Da: posta-certificata@pec.aruba.it
Inviato: giovedì 21 maggio 2026 15:54
A: valter.savi@pec.eppi.it
Oggetto: ACCETTAZIONE: MOLINO DALLAGIOVANNA GRV S.r.l. - VARIANTE VALUTAZIONE PROGETTO ANTINCENDIO - FASCICOLO VV.F. 6545
Allegati: daticert.xml
Firmato da: posta-certificata@pec.aruba.it

La presente pratica di prevenzione incendi riguarda la **Variante alla Valutazione Progetto Antincendio** avente Prot. n. 12765 del 02/10/2025, per la quale è stato rilasciato parere di conformità da parte del Comando VV.F. di Piacenza con Prot. n. 14521 del 05/11/2025, relativa all'intervento di ampliamento dello stabilimento produttivo della società Molino Dallagiovanna GRV S.r.l.

RELAZIONE TECNICA

*VARIANTE VALUTAZIONE PROGETTO ANTINCENDIO (Prot. 12765 del 02/10/2025) e successivo Parere VV.F. (Prot. 14521 del 05/11/2025) riguardante il **NUOVO AMPLIAMENTO DEL MOLINO DALLAGIOVANNA GRV S.r.l.***

SCALA 1:200 TAV. n° 2 di TAV. n° 4 FILENAME S&G SP017.2026 - MOLINO DALLAGIOVANNA - Variante Valutazione Progetto ampliamento (ART.53) dwg

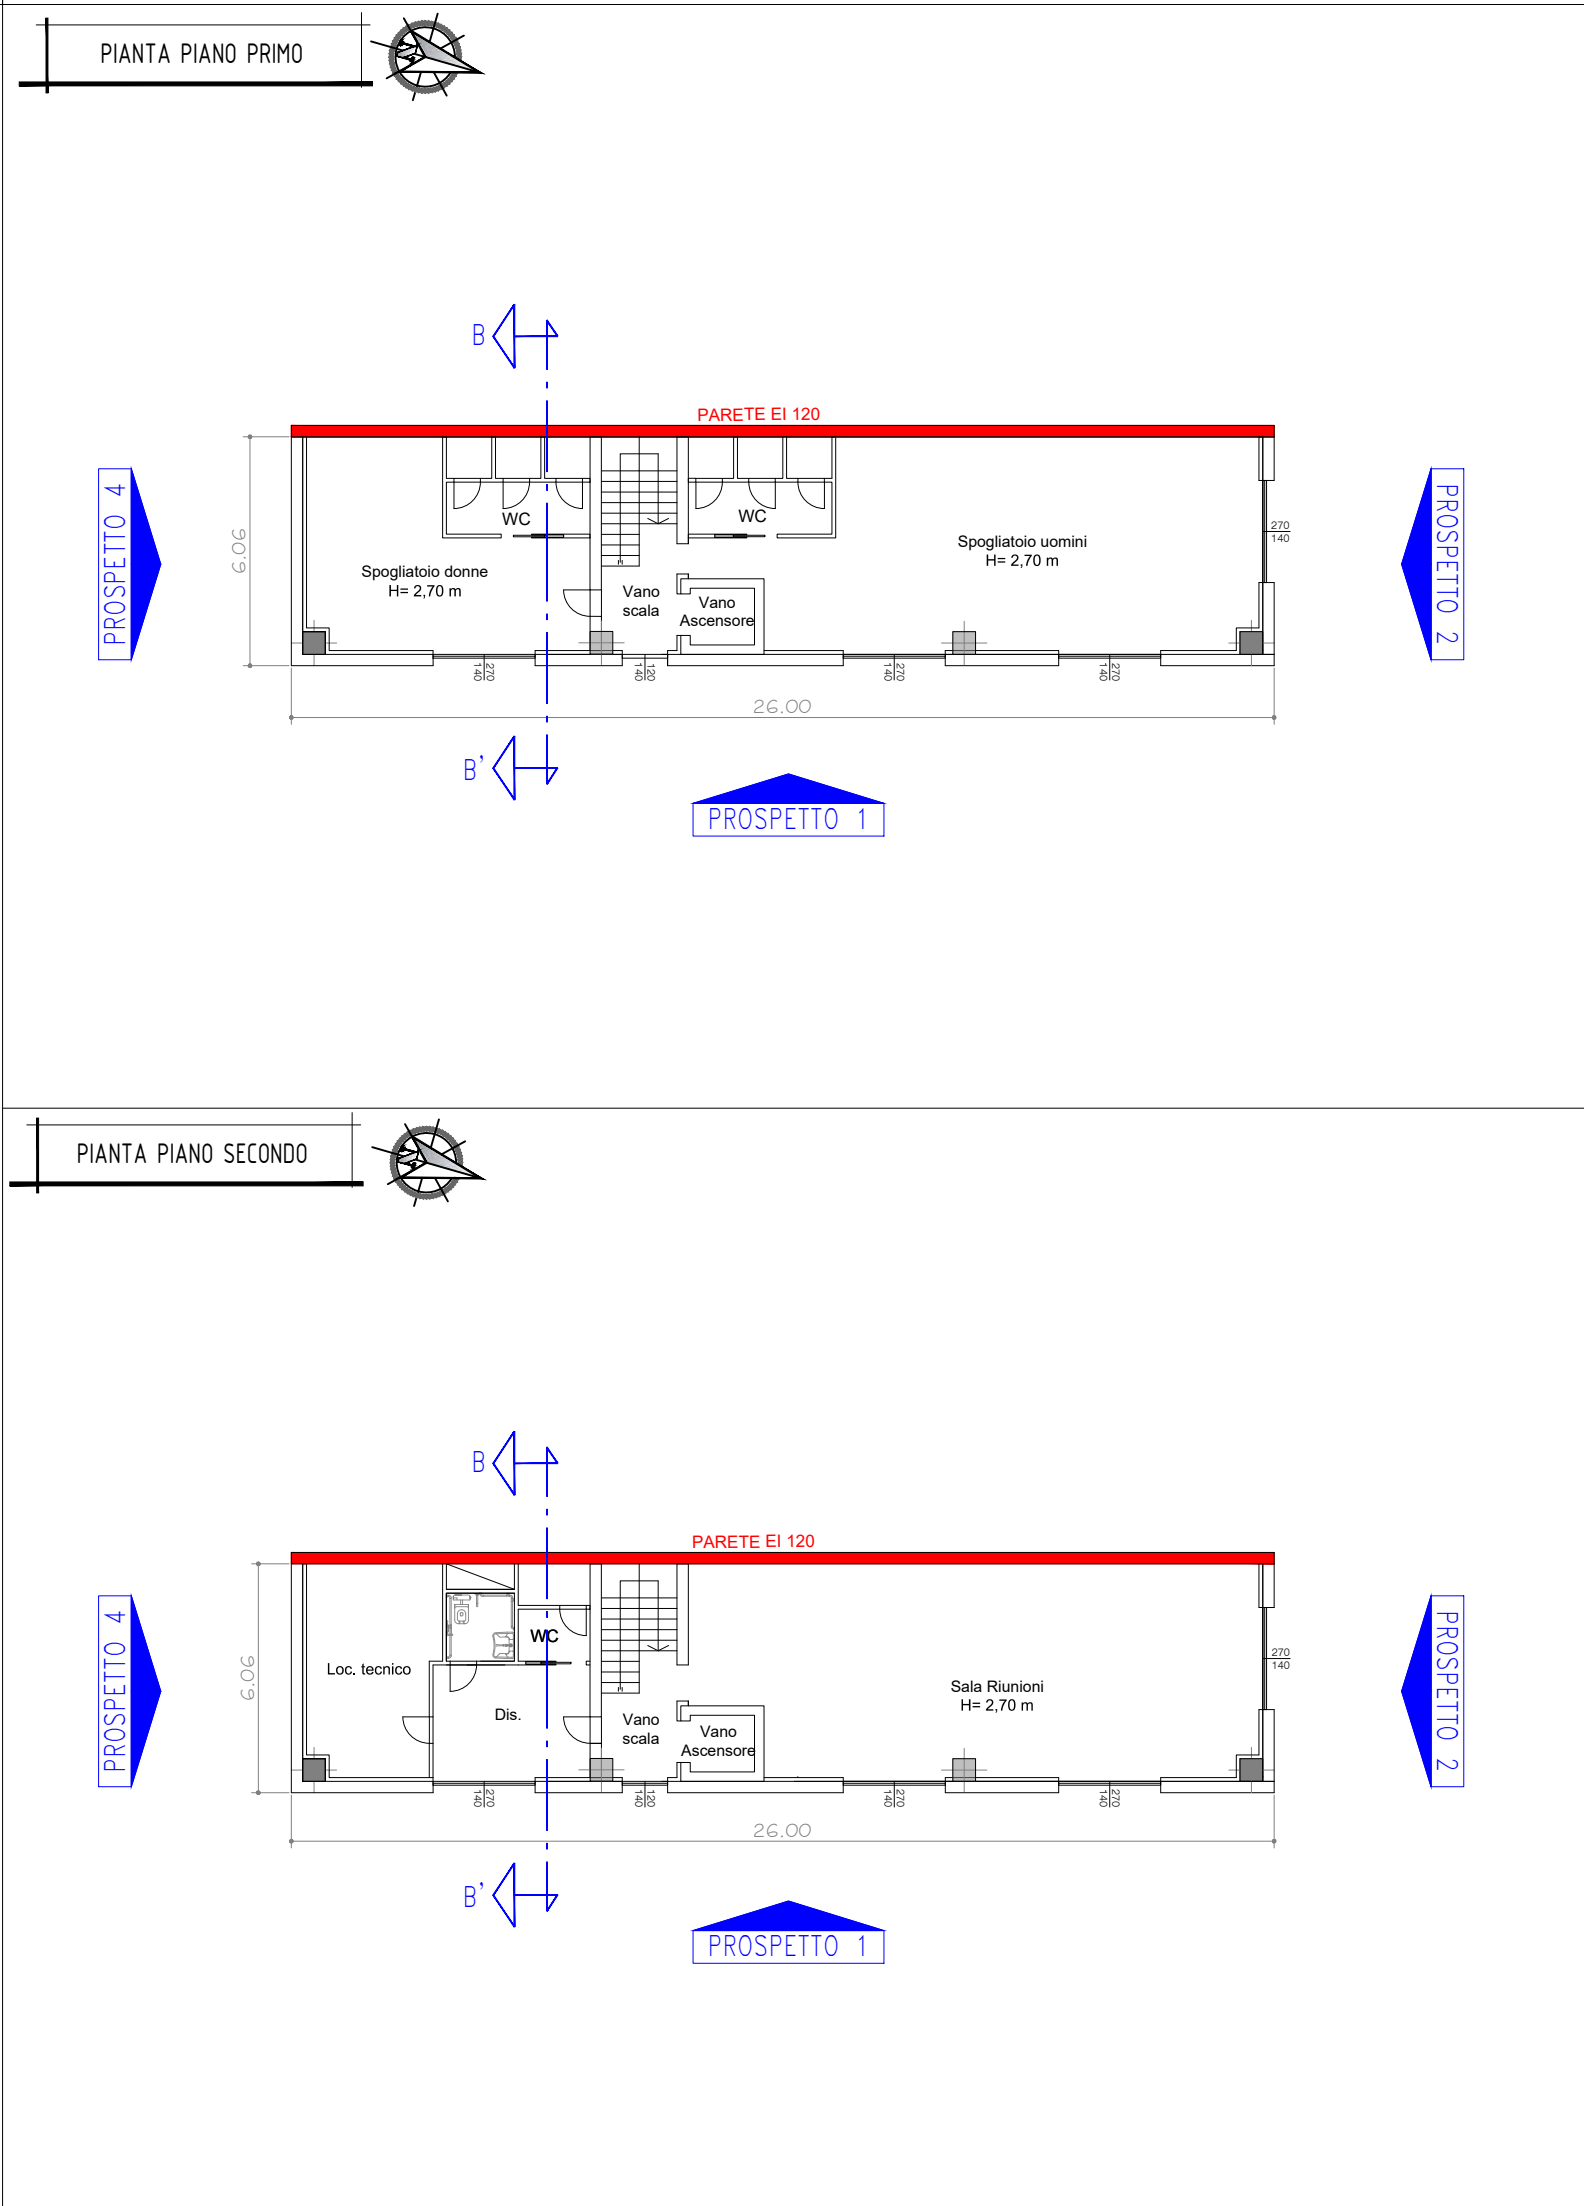
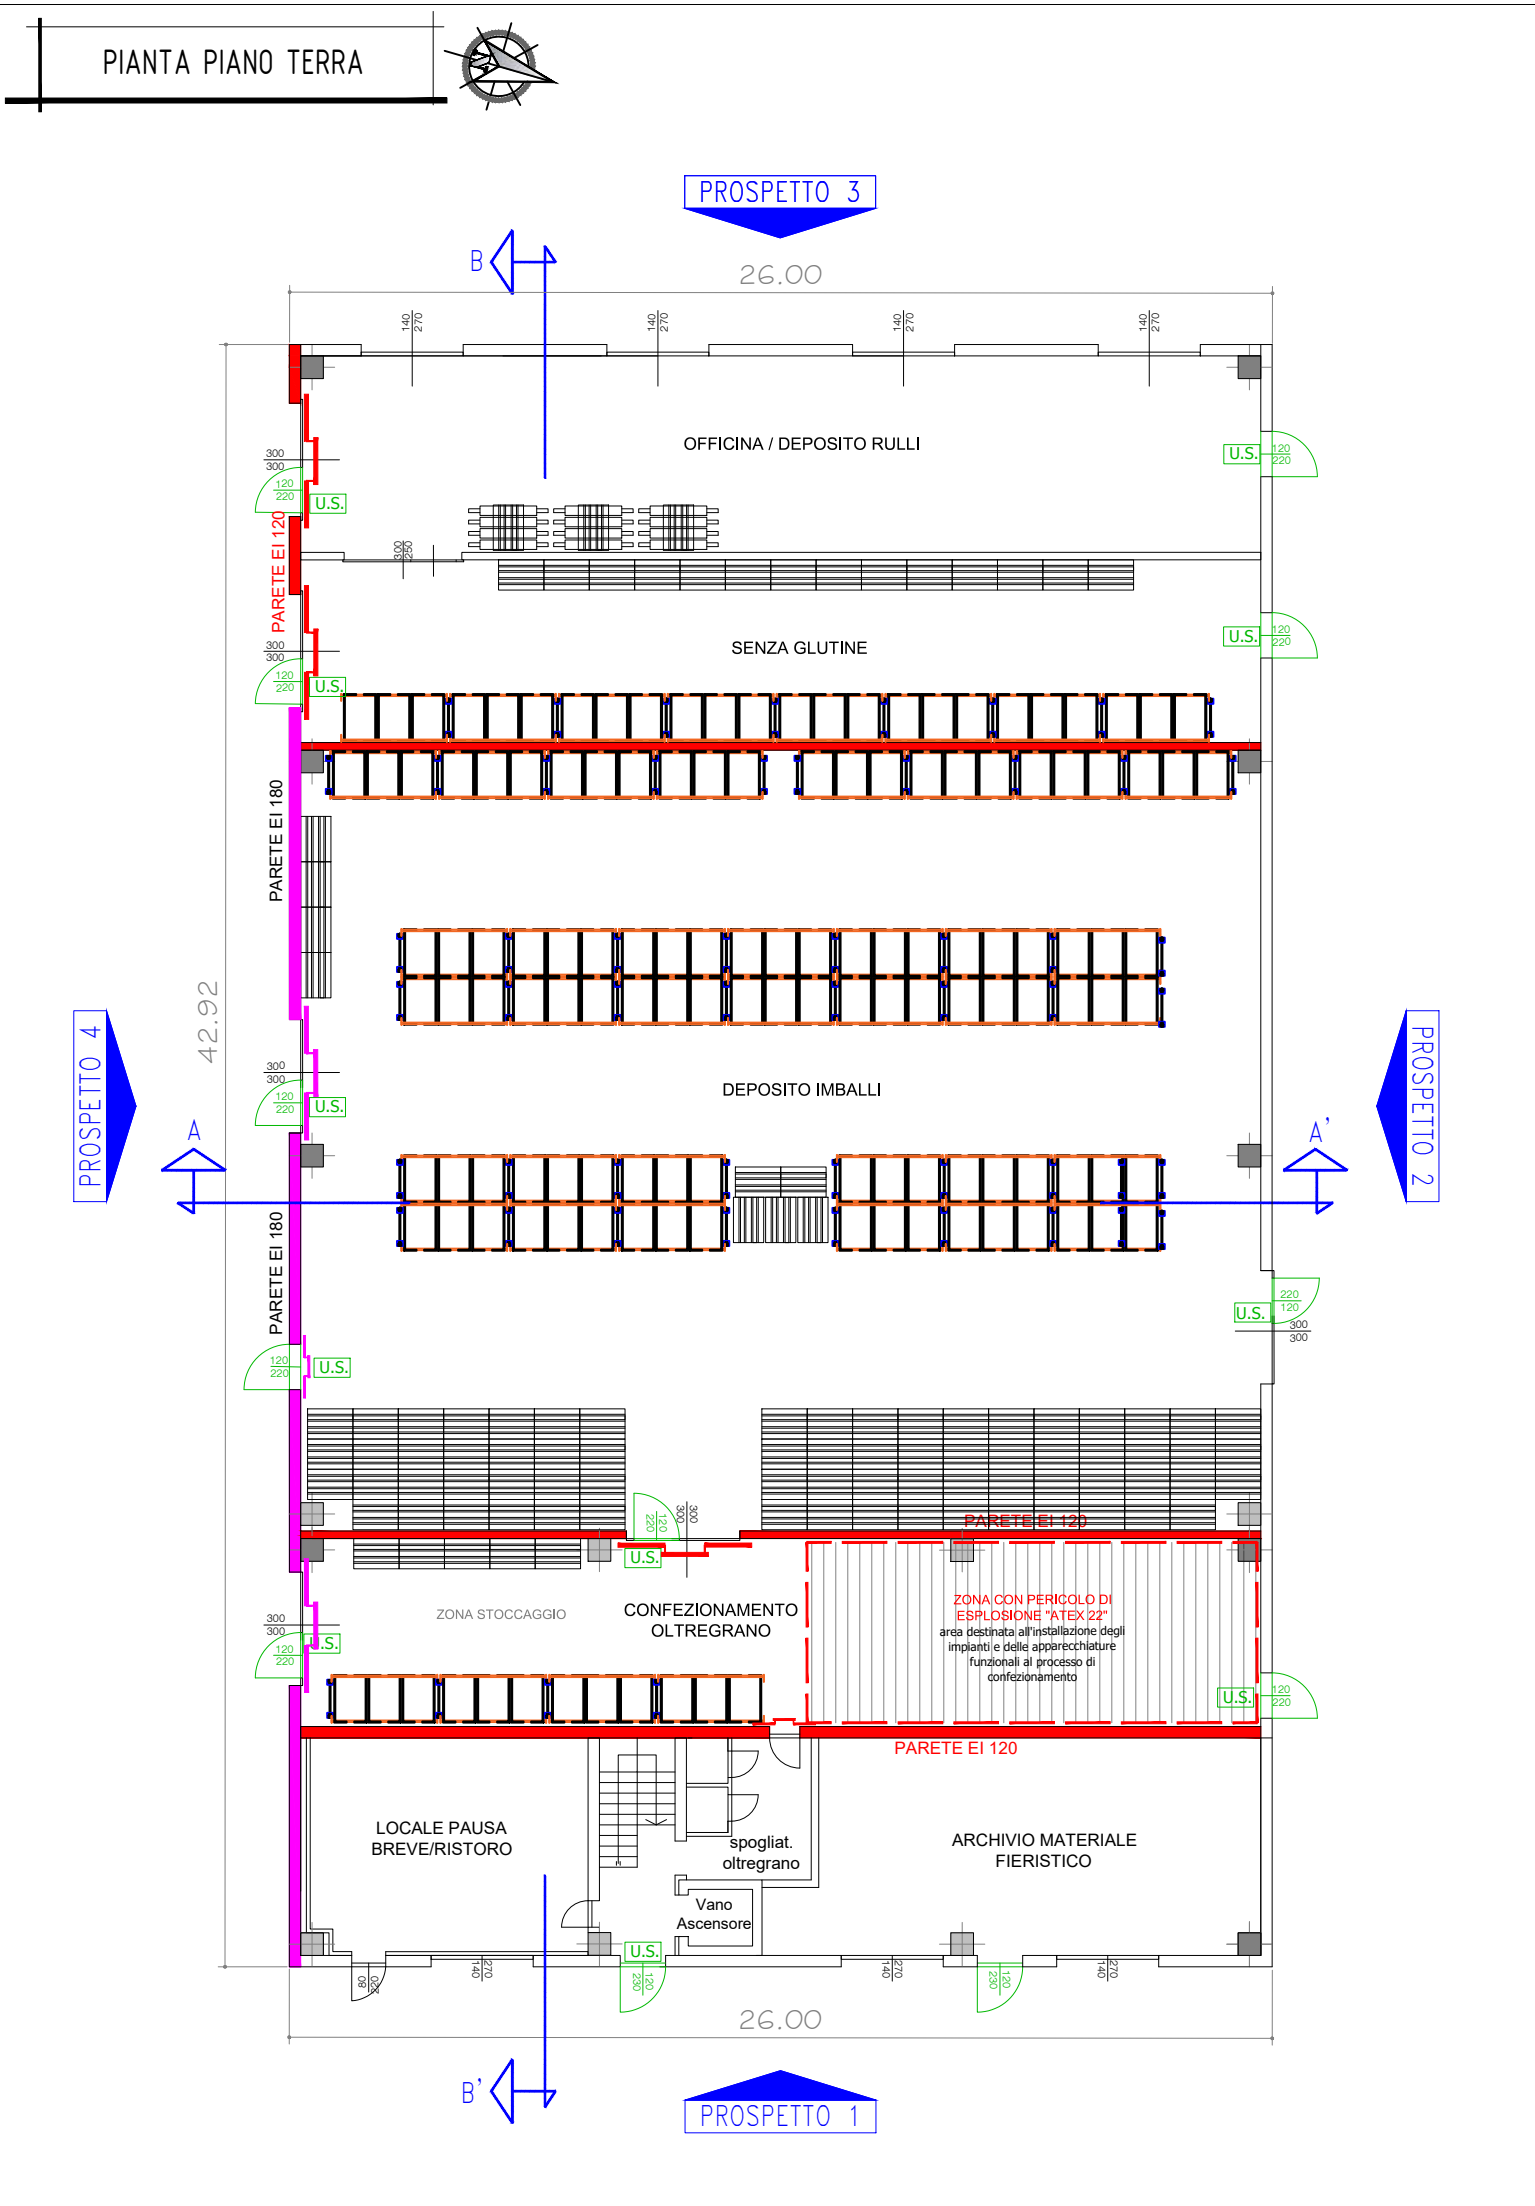
1. Fabbricato "NETTUNO"

- ricollocazione delle baie di carico/scarico automezzi sul lato Nord del fabbricato, in luogo della precedente previsione sul lato Est;
- revisione del layout delle aree di stoccaggio pallet a terra.
